# 建筑给水排水青年工程师论坛(2021)

## 青年工程师设计疑问答复

# 中国建筑学会建筑给水排水研究分会青年工程师高峰论坛

## 2021 疑难问题

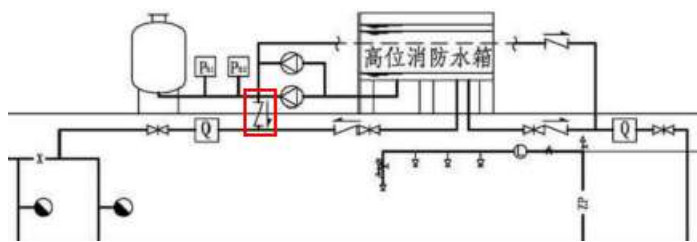
42. 对于地埋式一体化消防泵站，应如何把握审图标准，因为一体化泵房无法满足《建规》第 8.1.6 条的规定，能否替代常规消防泵房使用？

答复：尽量按常规泵房设置，成品消防泵站是否需要满足 8.1.6 业内有争议，设计时应征询当地主管部门意见。

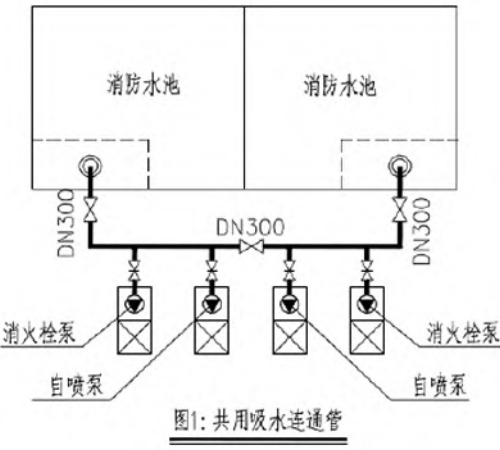
95. 屋顶或平台敞开停车场是否必须设置室内消火栓系统？

**答复：**根据《汽车库、修车库、停车场设计防火规范》GB50067-2014 的规定，上述位置停车数量大于 5 辆时需要设置。

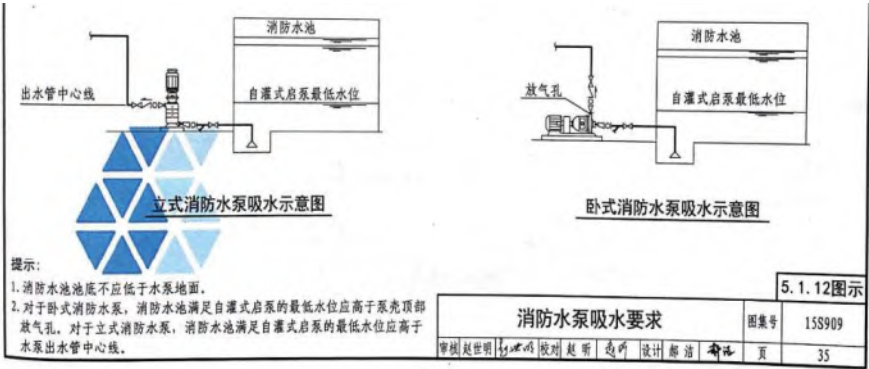
129. 消火栓产品规范有 I、II、III 型三种减压稳压消火栓，为何图集中仅保留 III 型？且阀前压力是 0.7~1.6Mpa，是否只有消火栓栓口压力大于 0.7Mpa 时才需要设置减压稳压消火栓？

主要技术参数	
固定接口	DN65内扣式消防接口
试验压力	2.4MPa
公称压力	1.6MPa
栓前压力P1	0.7~1.6MPa
栓后压力P2	0.35~0.45MPa
减压稳压类别	III
流 量	Q>5 L/s

答复：消防局只认 III 型减压稳压消火栓，具体原因不详。目前是的栓口压力大于 0.7Mpa 时设置减压稳压消火栓，0.5-0.7Mpa 设置减压孔板。

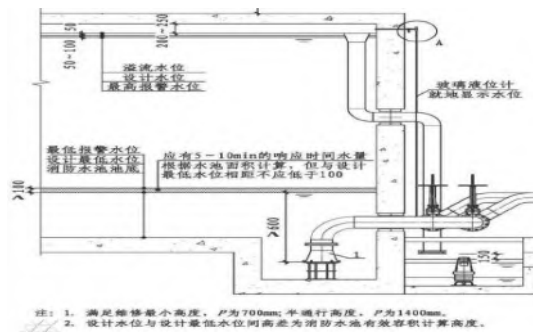
132. 《消水规》图示 p35 对《消水规》5.1.12 条给出的自灌吸水的解释：

《消防专用水泵选用及安装（一）》p24~26 给出了水池有效水位的最新计算

方法：消防水池的有效容积按设计水位与最低有效水位的高差。

《消水规》图示做法使得水池储水严重浪费，逻辑混乱，造成行业的混乱！是否能发文按《消防专用水泵选用及安装（一）》p24~26 来计算水池有效水位？

**答复：**图集均为参考，不能代替规范。《消防专用水泵选用及安装（一）》做法更接近以前的常规做法。建议与审图沟通。

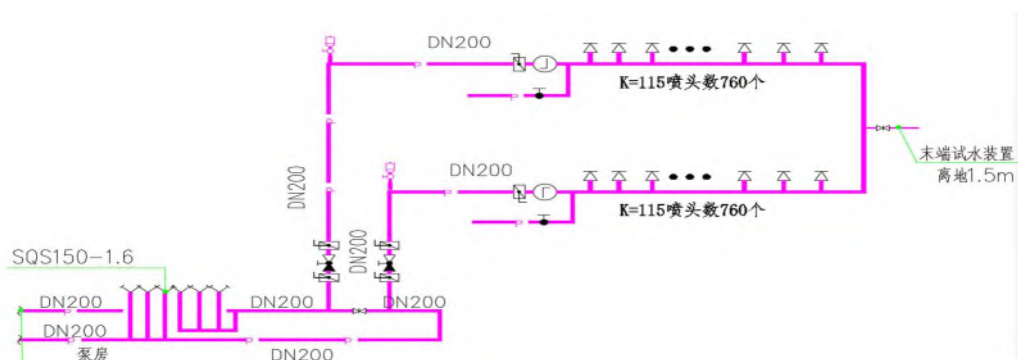
155. 有新风管道而不做集中空调的房间，例如教学建筑为了满足暖通规范，但是学校标准不做集中空调，是否有必要做喷淋？

答复：有风管设喷淋。
